1. DESCRIPCIÓN DE LA MODIFICACIÓN DEL ESTUDIO DE IMPACTO AMBIENTAL CATEGORÍA I DEL PROYECTO REHABILITACIÓN DE LA PLANTA POTABILIZADORA DE SANTIAGO, VERAGUAS

1.3. Modificación Propuesta

Figura N°1: Esquema del Sistema Propuesto

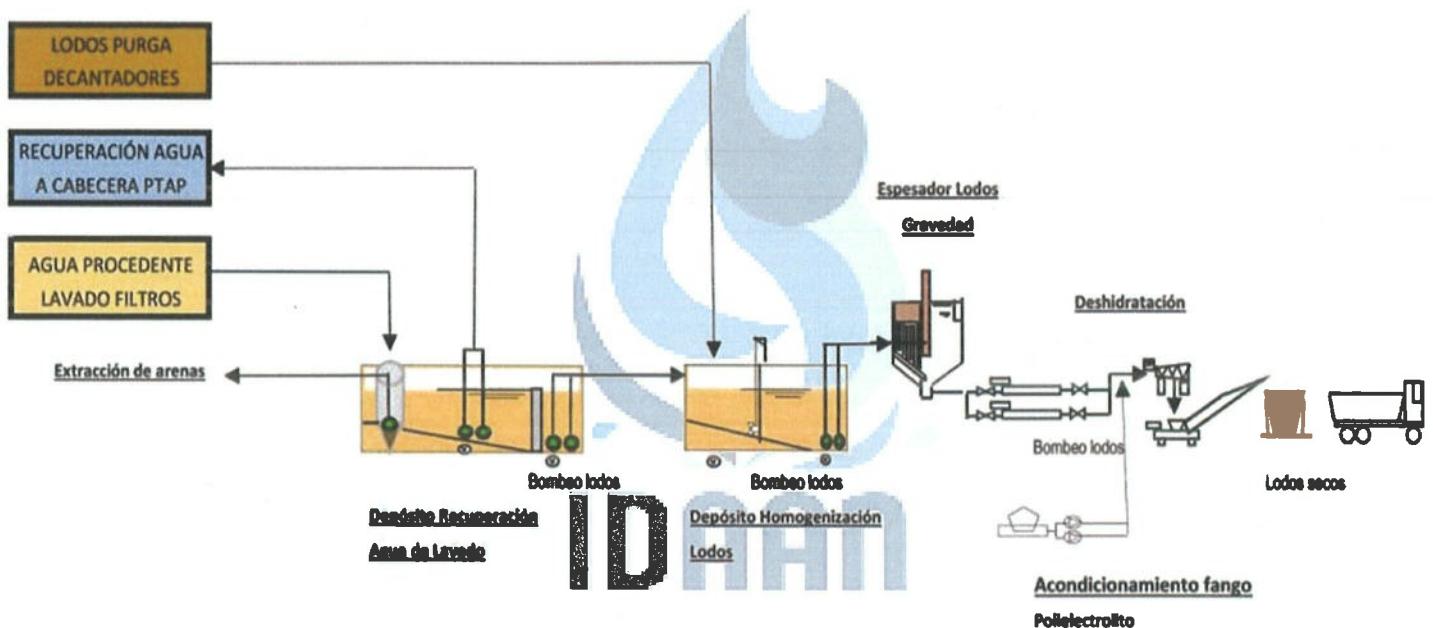
En el sistema propuesto en esta modificación se pretende complementar la línea de agua de la PTAP con un tratamiento de fangos procedente de decantadores lamelares y de los lodos separados por sedimentación en el agua de lavado de filtros.

El agua de lavado de los filtros de arena se almacenará en un tanque, previo proceso de desarenado. Los fangos sedimentados en el depósito de almacenamiento de agua de lavado se impulsarán al espesador por gravedad. El tratamiento de los lodos procedentes de los decantadores lamelares se realizará mediante un proceso de espesamiento mecánico y desecación final de los mismos mediante decantador centrífugo. Ver figura N°1.

Figura 2: Distribución de los elementos de la línea de lodos.

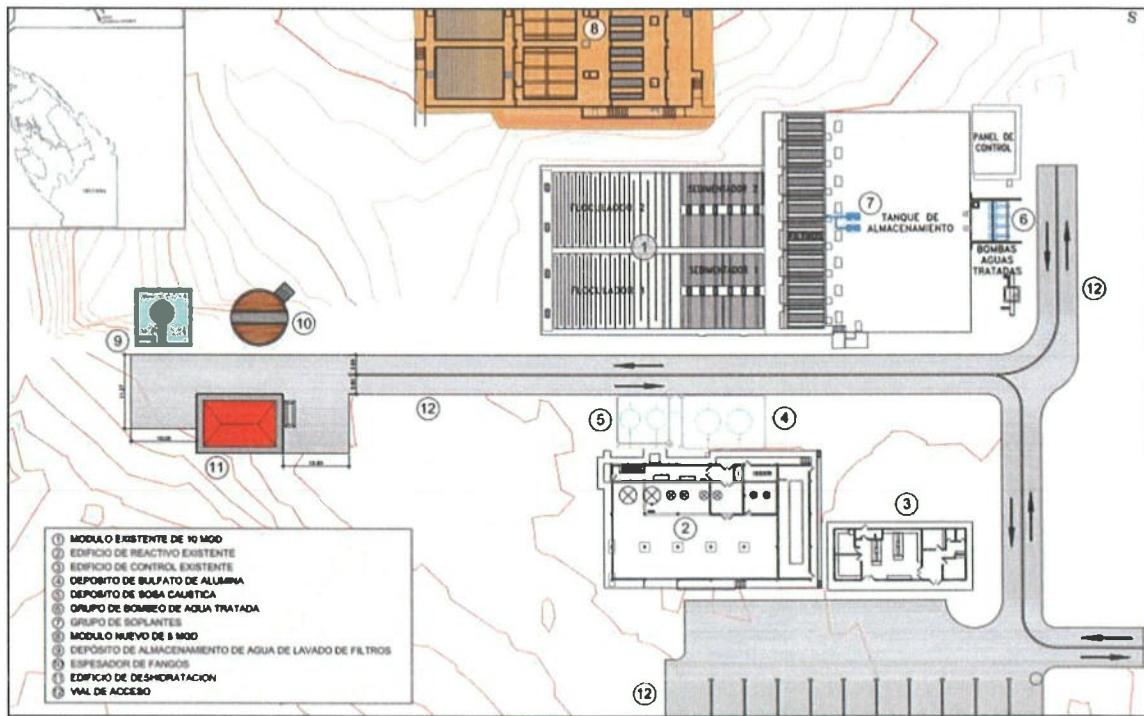
La superficie necesaria para la nueva línea de lodos es de unos 900 m² por lo que se puede adaptar fácilmente a la parcela existente sin la necesidad de ocupar nuevas fincas. En la figura Nº 2 se observa la distribución de los elementos de la línea de lodos.

Figura N°7: Detalles del Decantador Centrífugo

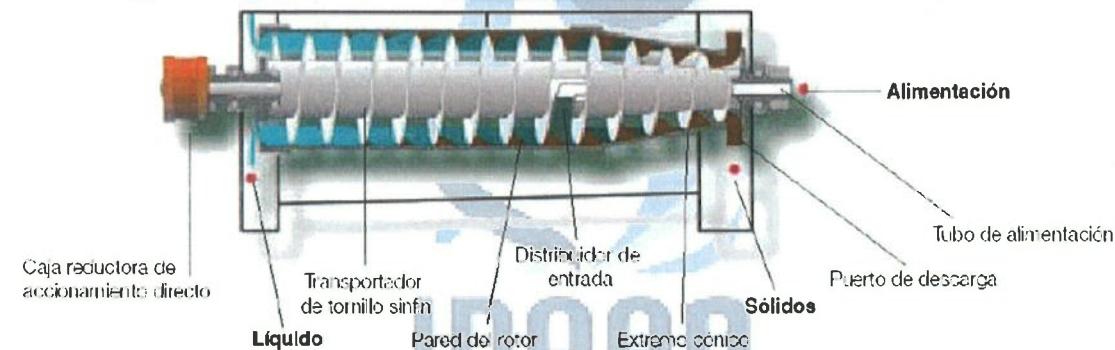
La separación se produce en un rotor cilíndrico horizontal provisto de un tornillo transportador. La alimentación se realiza a través de un tubo de entrada fijo y se acelera suavemente mediante un rotor de entrada. Las fuerzas centrífugas hacen que los sólidos sedimenten en las paredes del rotor. Ver figura N°7.

Se proyectan dos centrífugas de capacidad unitaria $8 \text{ m}^3/\text{h}$, lo que permitirá operar con una unidad en servicio y una en reserva, para tratar la producción prevista de fangos. Como se ha comentado anteriormente en caso de necesidad las dos máquinas podrán funcionar.
